პროექტის ნაწილი:
ობიექტის სახელწოდება:
სასაწყობე შენობა-ნაგებობის რეკონსტრუქციის (დაშენება-მოშენება) არქიტექტურული ნაწილი

საექსპერტო დასკვნა

IV კლასს დაქვემდებარებული სასაწყობე შენობის არქიტექტურული პროექტის „შენობა-ნაგებობის უსაფრთხოების წესებთან“ შესაბამისობაზე.

ობიექტის მისამართი: ქ. თბილისი, გიორგი ნადარეიშვილის ქუჩა №9 (ს/კ 01.17.11.009.016).
მესაკუთრე: სააქციო საზოგადოება "ჯორჯიან ჰოლდინგი" (206052108).
დამკვეთი: დავით როგავა.
პროექტის ავტორი: არქიტექტორი კარლო მშვიდობაძე.

კორექტირებული საპროექტო გეგმა
სართულის გეგმა 0.00 ნიშნულზე
მასშ 1:200

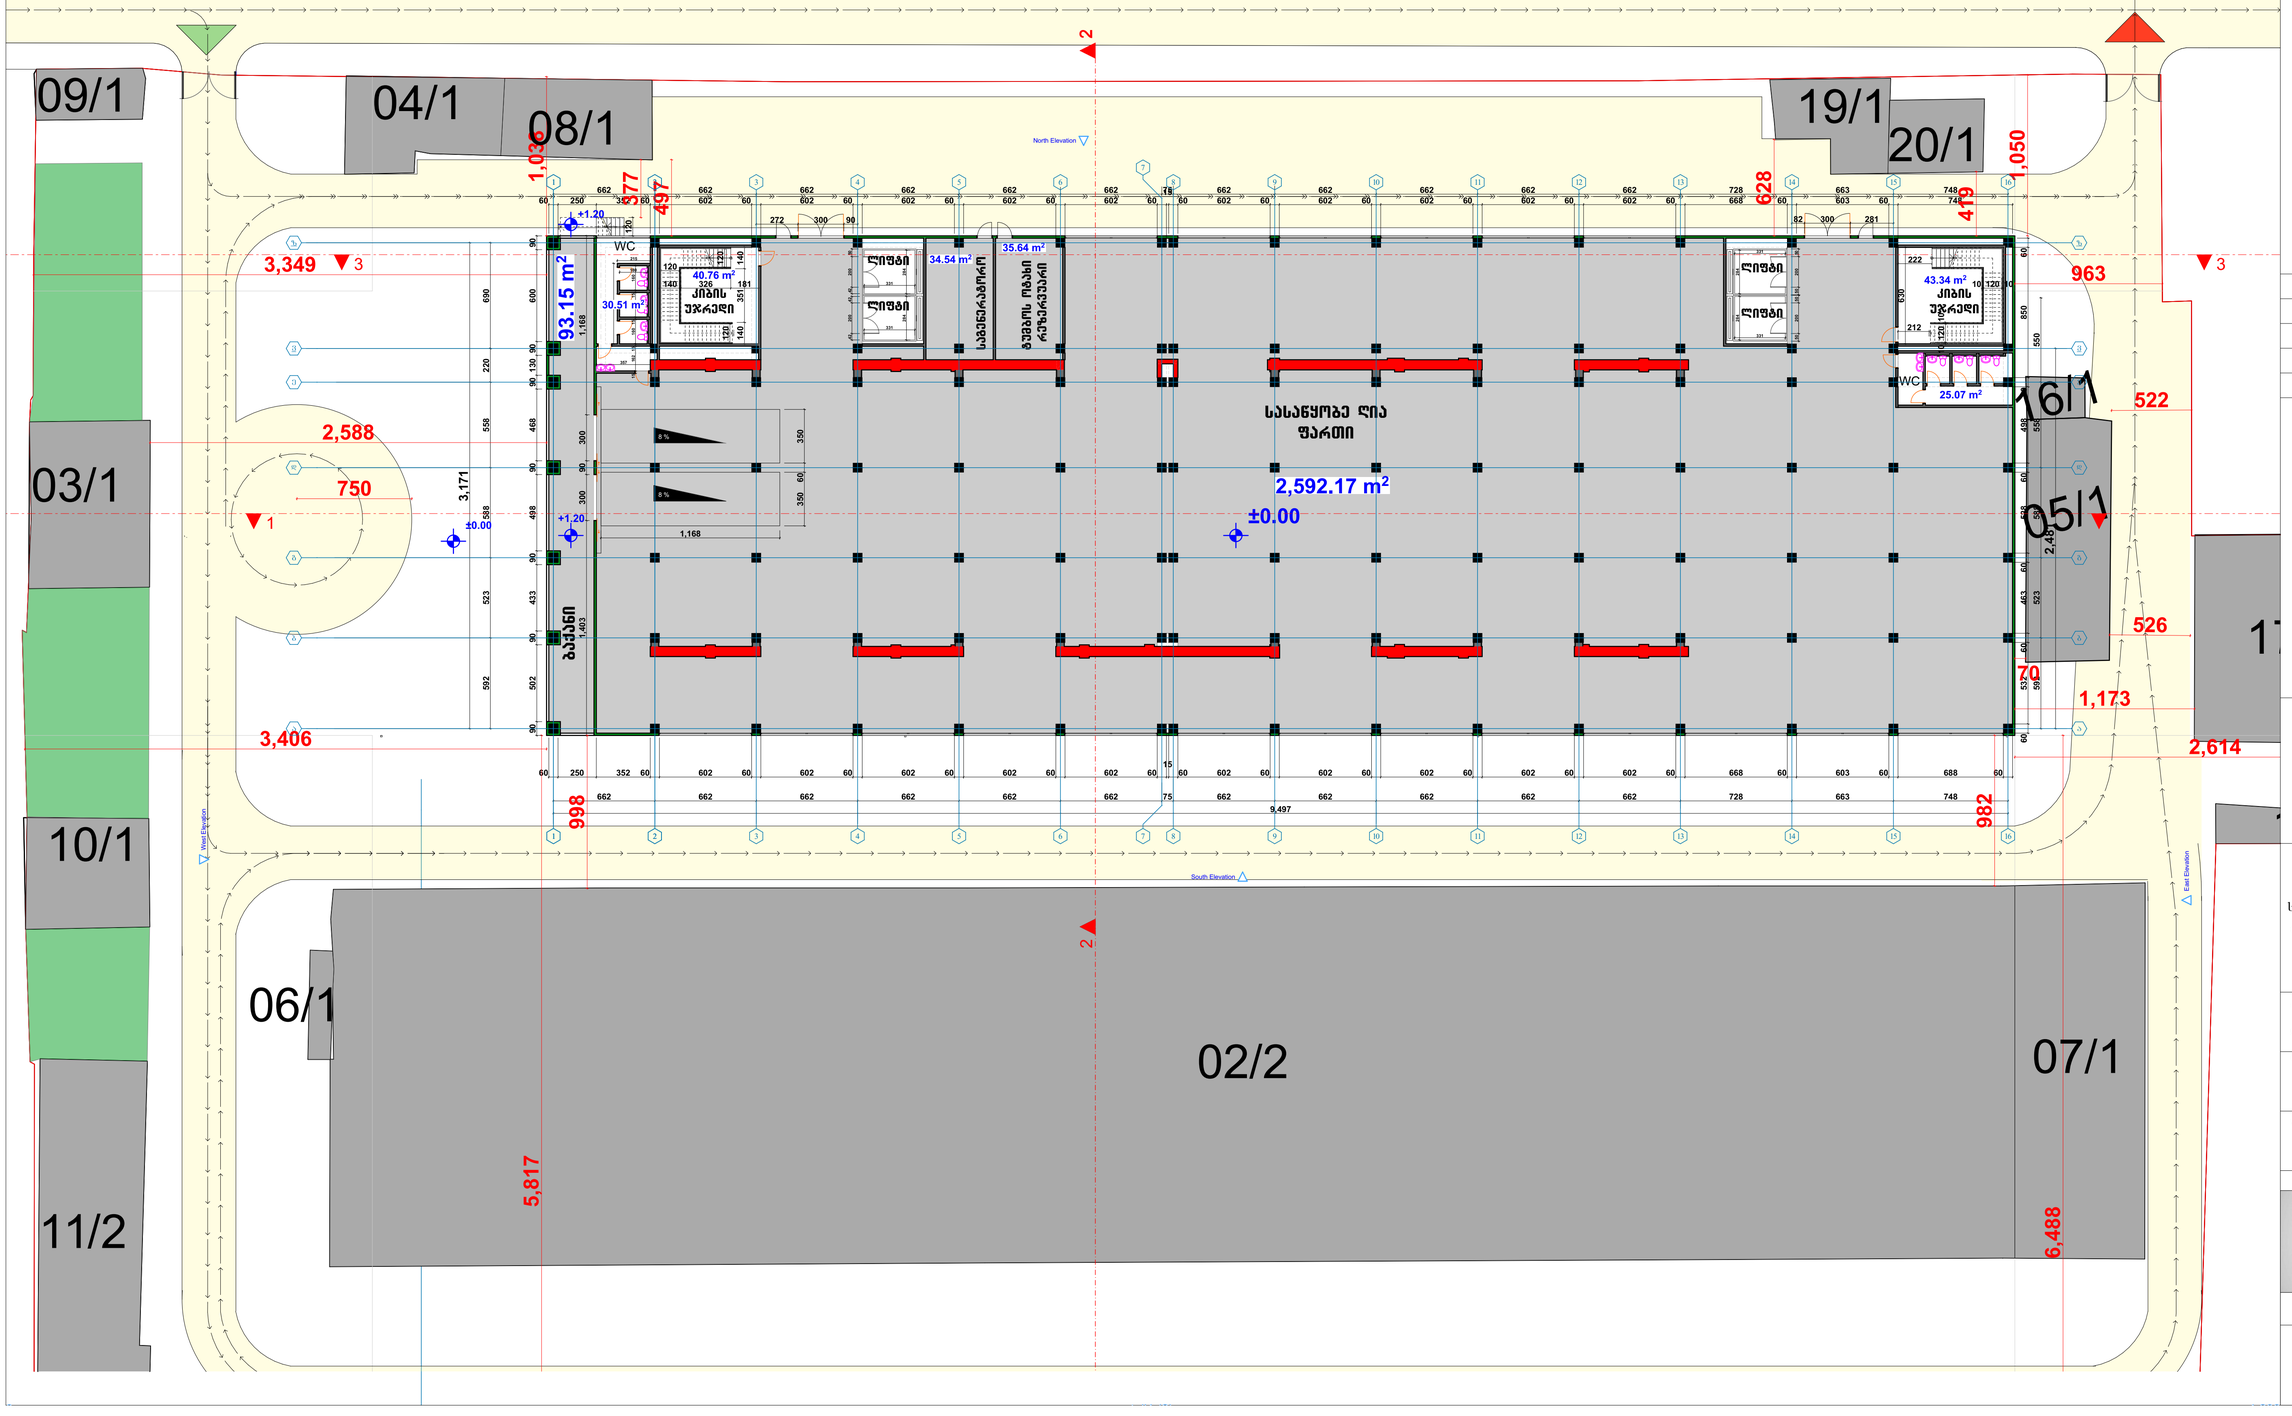
პირველ სართულზე (**0.00** ნიშნულზე) განთავსებულია: სასაწყობო სივრცე, საგენერატორო, სახანძრო წყლის ტუმბო და რეზერვუარი, საერთო ფართობით **2662.35 მ²** და საერთო დაკავებულობის დატვირთვით **დდ=60.**

<u>სასაწყობო სივრცე</u>, **311.2 ქვეთავის** მიხედვით კლასიფიცირებულია, როგორც საშუალო საფრთხის შემცველი **სასაწყობო (სწ-1)** ჯგუფის დაკავებულობა, ფართობით **2592.17 მ²**, დაკავებულობის დატვირთვის ფაქტორით **46.5** და დაკავებულობის დატვირთვით **დდ=56.**

<u>საგენერატორო,</u> <u>სახანძრო წყლის ტუმბო და რეზერვუარი</u>, **312.1 ქვეთავის** მიხედვით, კლასიფიცირებულია, როგორც **დამხმარე (დს)** ჯგუფის დაკავებულობა, საერთო ფართობით **70.18 მ²**, დაკავებულობის დატვირთვის ფაქტორით **27.9** და საერთო დაკავებულობის დატვირთვით **დდ=4.**

პირველ სართული წარმოდგენილია ორი გასასვლელის გზა-კარით, რომელთა შორის გამმიჯნავი მანძილი **71** მეტრია, რაც შენობის ფართობის საერთო დიაგონალური სიგრძის (**101** მეტრის) ნახევარზე მეტია, **1015.2.1 ქვეთავის** მოთხოვნის შესაბამისად. გასასვლელთან მისადგომის მაქსიმალური სავალი მანძილი **63** მეტრია, რაც შეესაბამება **1016.2 ცხრილის** მოთხოვნას.

კორექტირებული საპროექტო გეგმა
სართულის გეგმა 6.20 ნიშნულზე
მასშ 1:200

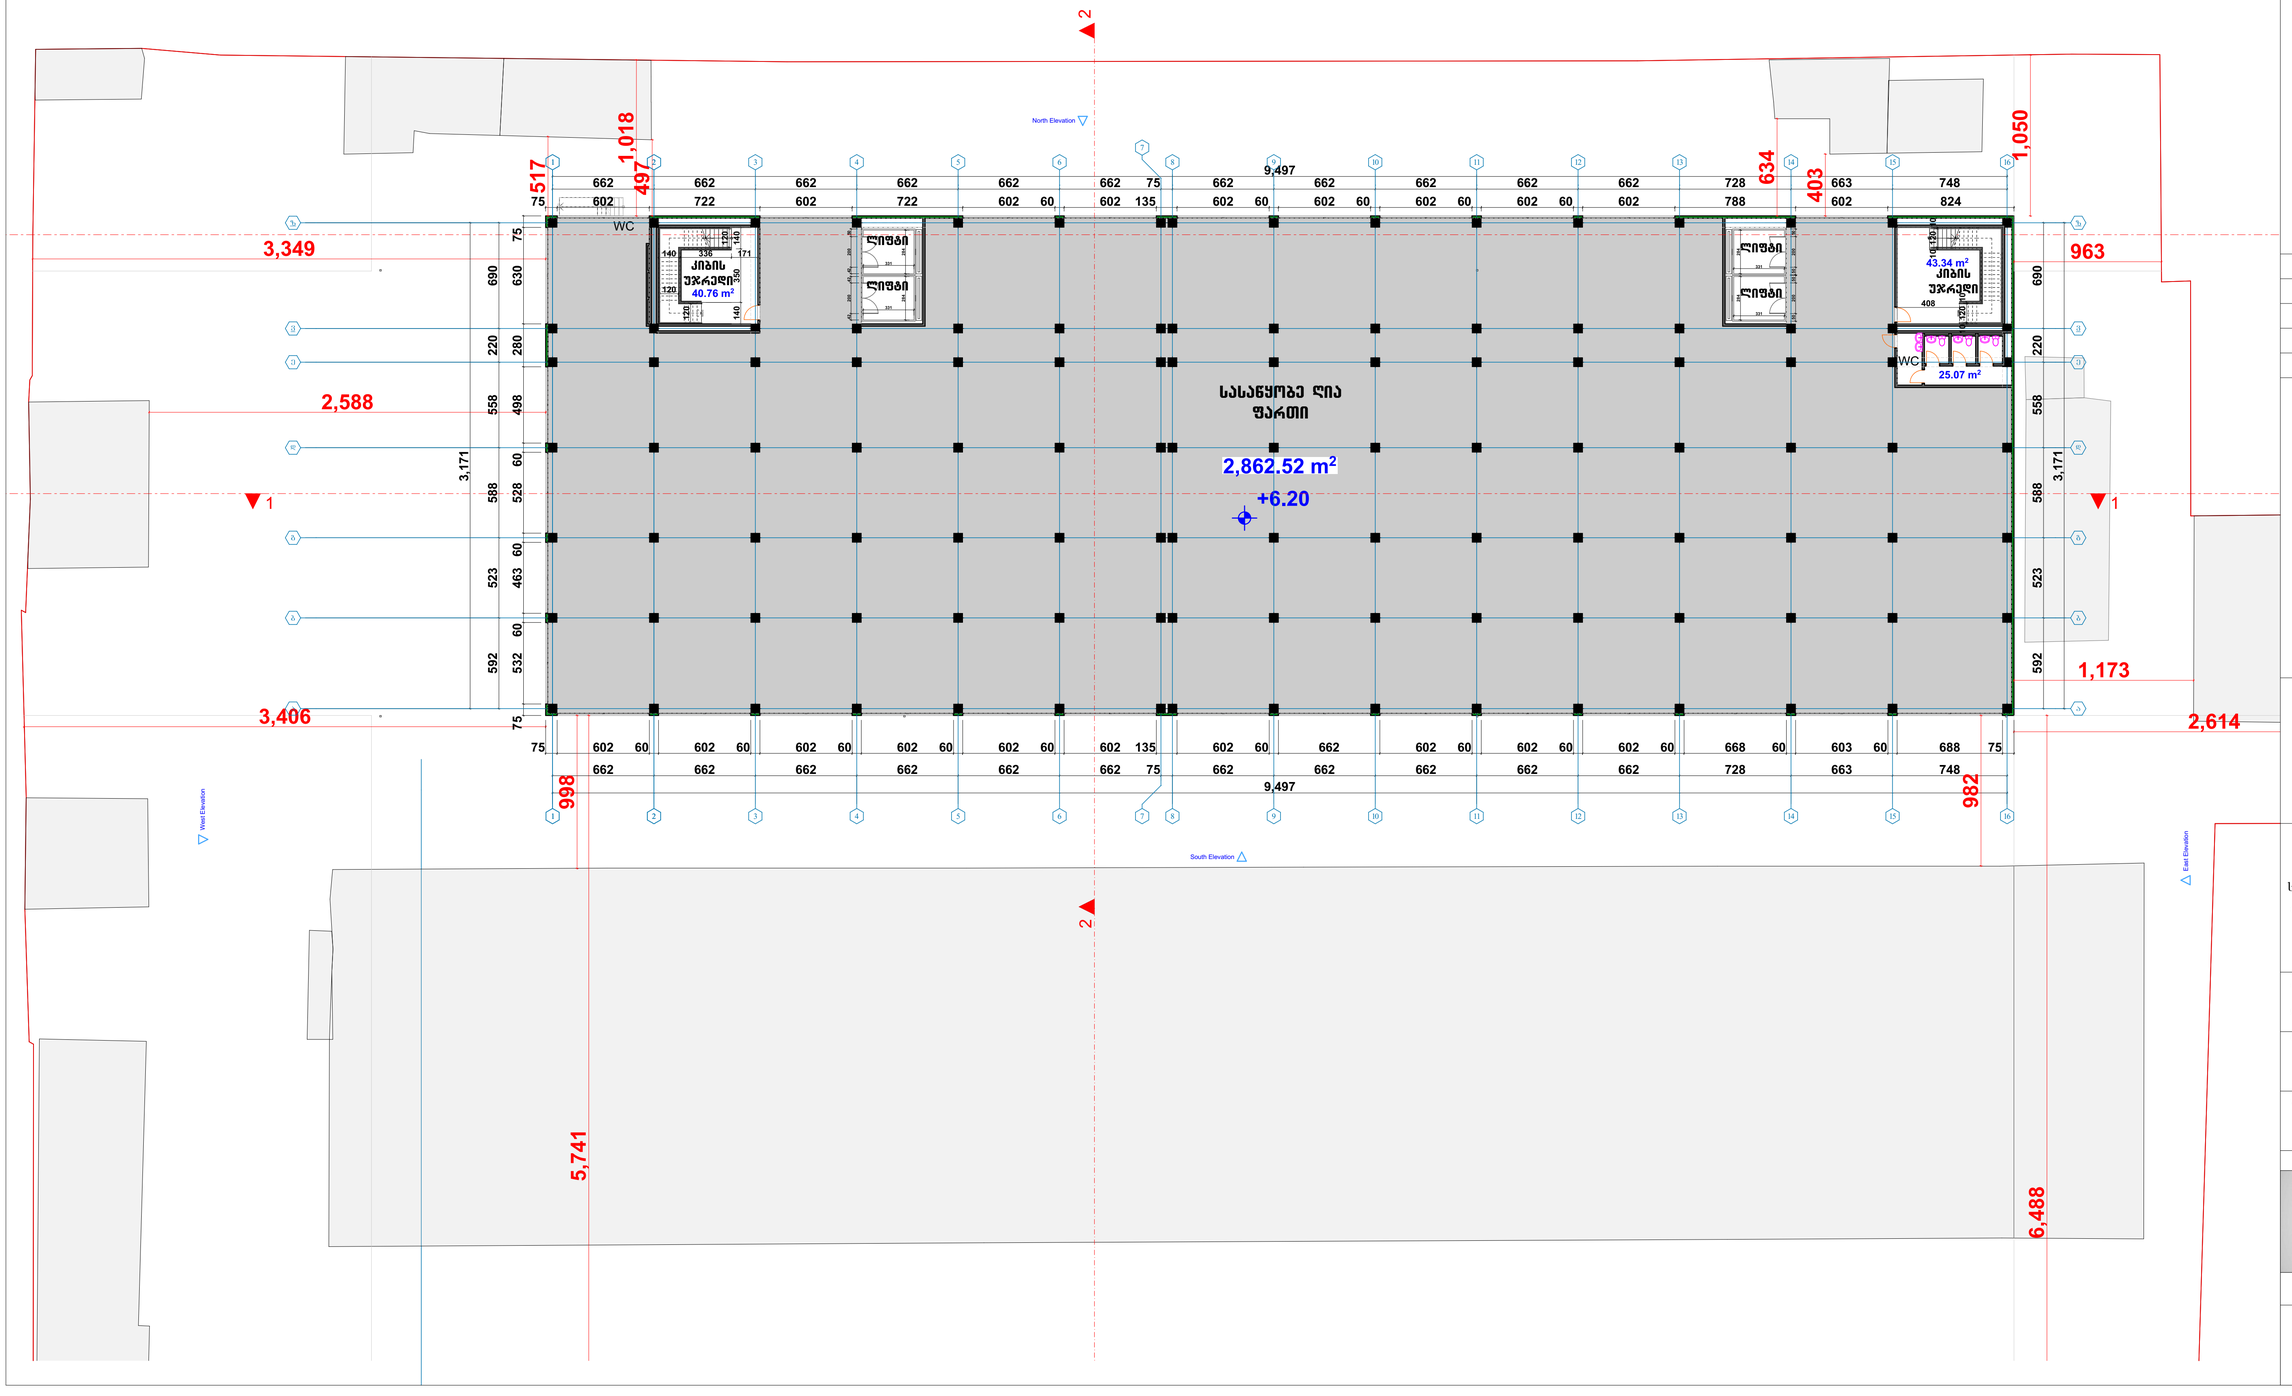
მეორე სართული (**+6.20** ნიშნულზე) დათმობილი აქვს <u>სასაწყობო სივრცეს</u>, როგორც საშუალო საფრთხის შემცველ **სასაწყობო (სწ-1)** ჯგუფის დაკავებულობას – ფართობით **2862.52 მ²**, დაკავებულობის დატვირთვის ფაქტორით **46.5** და დაკავებულობის დატვირთვით **დდ=62.**

მეორე და **მესამე სართულები** წარმოდგენილია ორი გასასვლელის გზა-კიბით, რომელთა შორის გამმიჯნავი მანძილი **74.1** მეტრია, რაც შენობის ფართობის საერთო დიაგონალური სიგრძის (**101** მეტრის) ნახევარზე მეტია, **1015.2.1 ქვეთავის** მოთხოვნის შესაბამისად. გასასვლელთან მისადგომის მაქსიმალური სავალი მანძილი **57** მეტრია, რაც შეესაბამება **1016.2 ცხრილის** მოთხოვნას.

კორექტირებული საპროექტო გეგმა
სართულის გეგმა 10.80 ნიშნულზე
მასშ 1:200

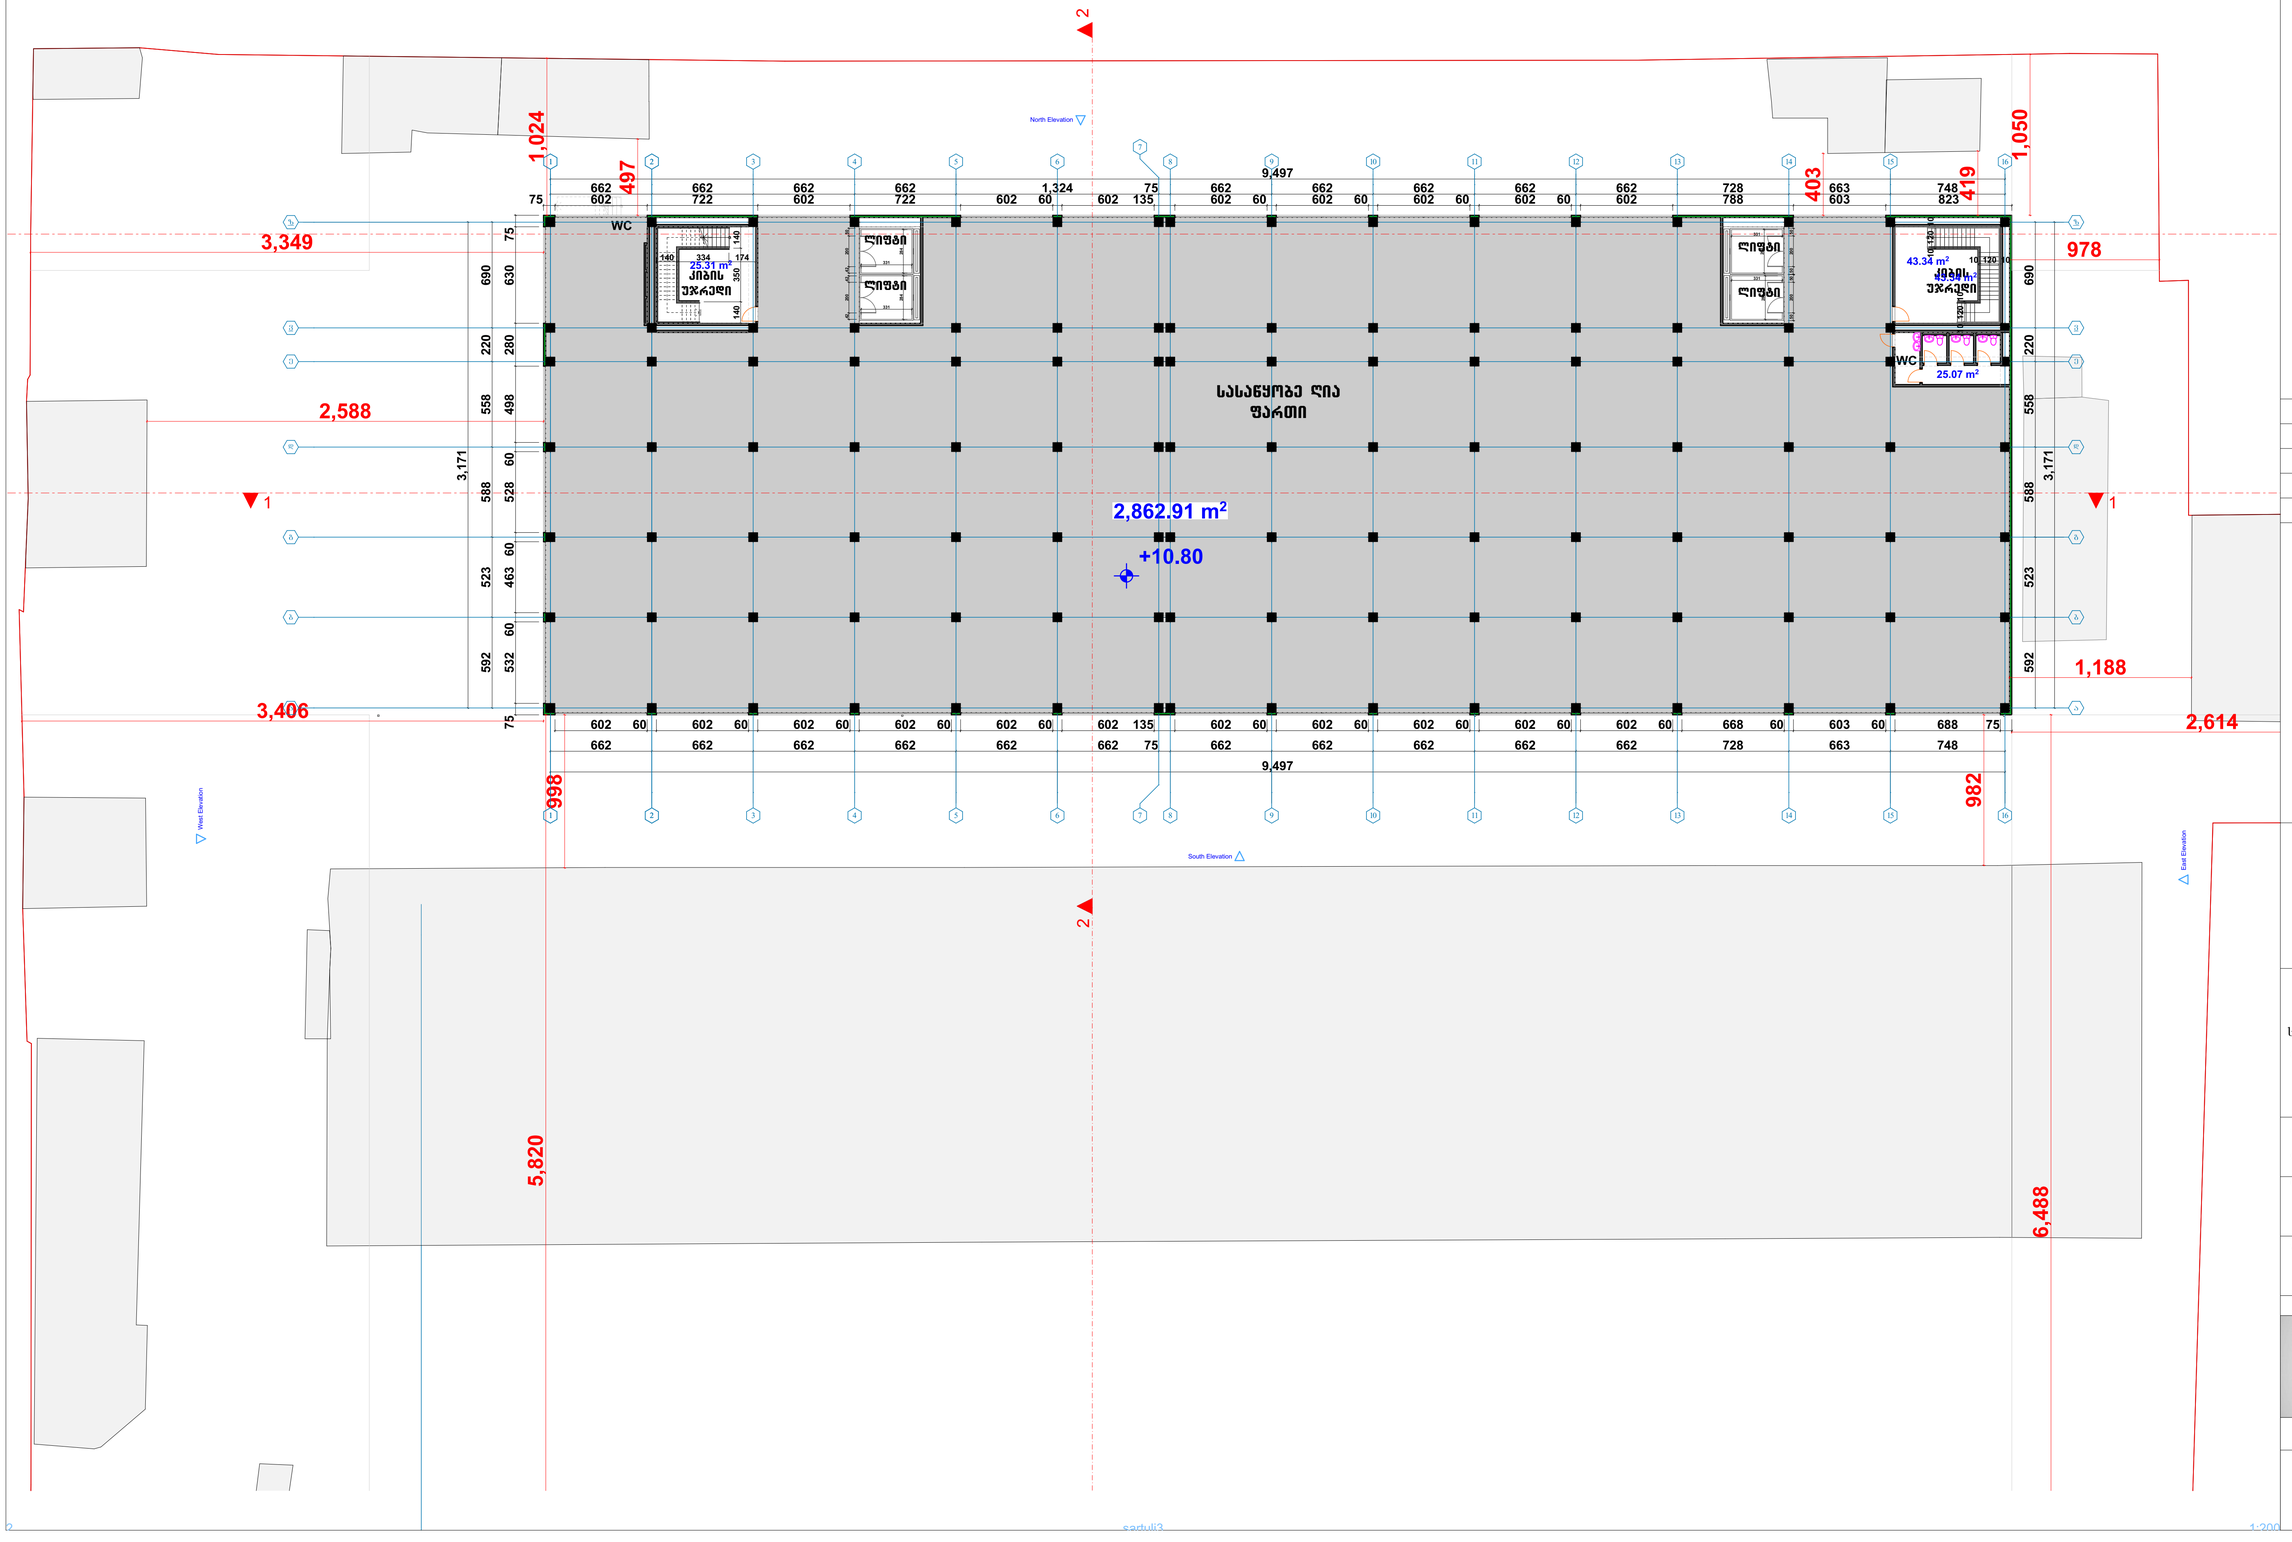
მესამე სართული (**+10.80** ნიშნულზე) დათმობილი აქვს <u>სასაწყობო სივრცეს</u>, როგორც საშუალო საფრთხის შემცველ **სასაწყობო (სწ-1)** ჯგუფის დაკავებულობას – ფართობით **2862.91 მ²**, დაკავებულობის დატვირთვის ფაქტორით **46.5** და დაკავებულობის დატვირთვით **დდ=62.**
